Società Menegoni Srl

Con la presente il sottoscritto Andrea Domenico Ferdinando Menegoni, in qualità di legale rappresentante della Società Menegoni Srl, deposita precisazioni pertinenti la Conferenza dei servizi cava Teso 2 e cava Zebrino 2-3.

Cava Zebrino 2-3, documentazione integrativa volontaria, febbraio 2023, Società Marmi Minucciano Srl_Procedimento PAUR

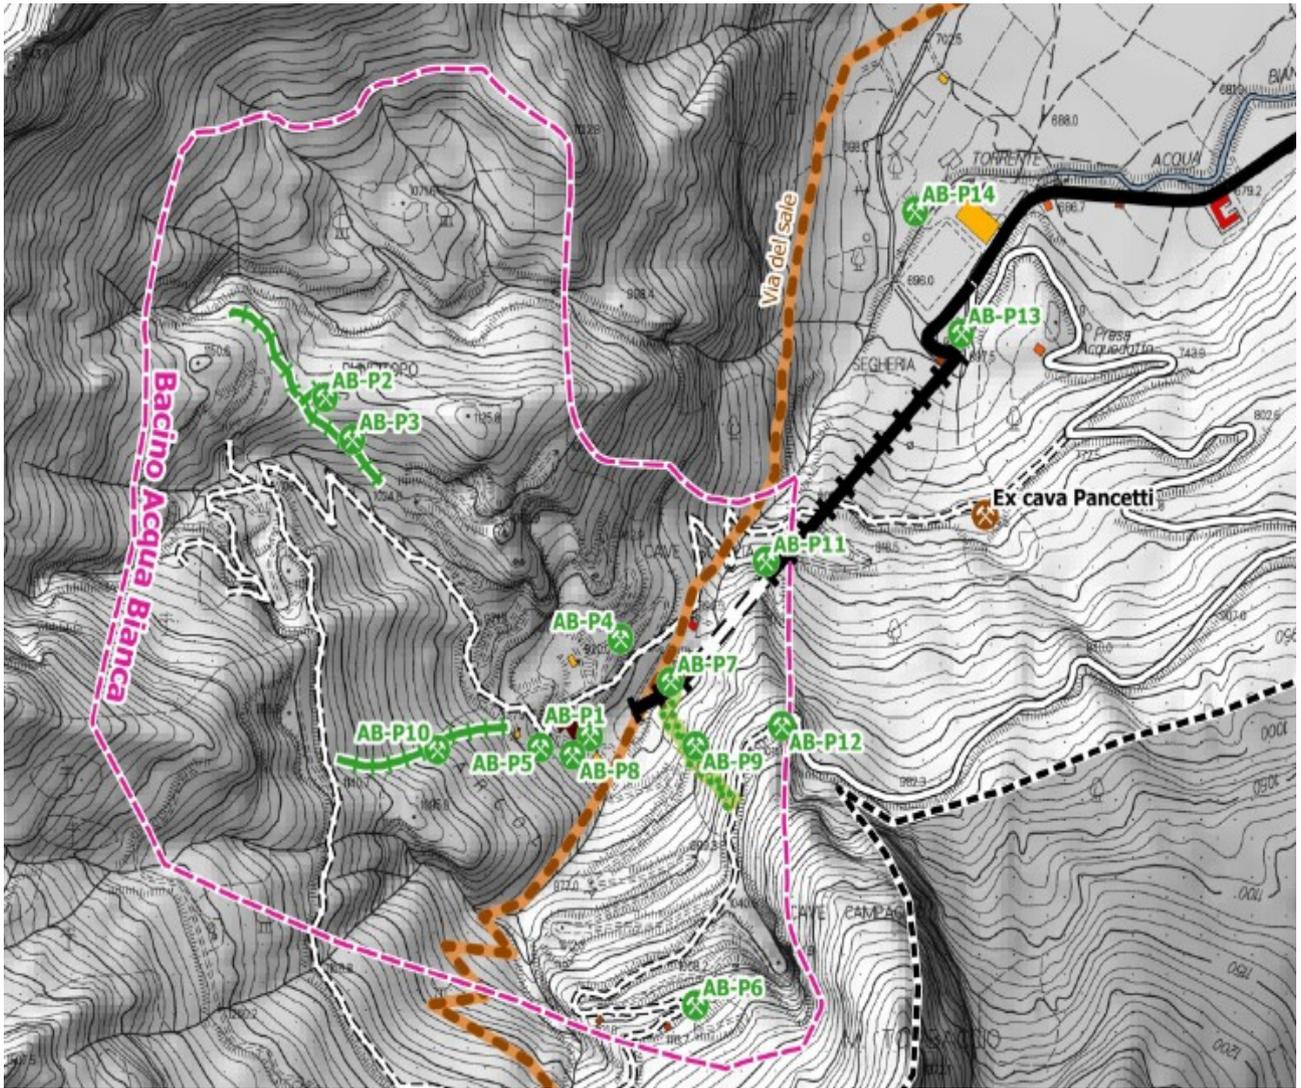
La scrivente precisa che il progetto Zebrino 2/3, Tavola 6/A e 7/A [integrazione gennaio 2023] , programma un **“taglio nel monte vergine tra quota 846 e quota 866, con altezza ca 20 metri”**, [Tavola 7/A, sezione EE’]; oltre la realizzazione di un’area, piazza perimetrale di manovra, funzionale ad accedere alla galleria G2 [Tavola 6/A], con **“apertura frontale nel monte vergine”**, di ampiezza pari a 15mt x 20mt, avente superficie ca 300 mq.

Il volume di scavo al monte risulterebbe ca 6.000 mc.
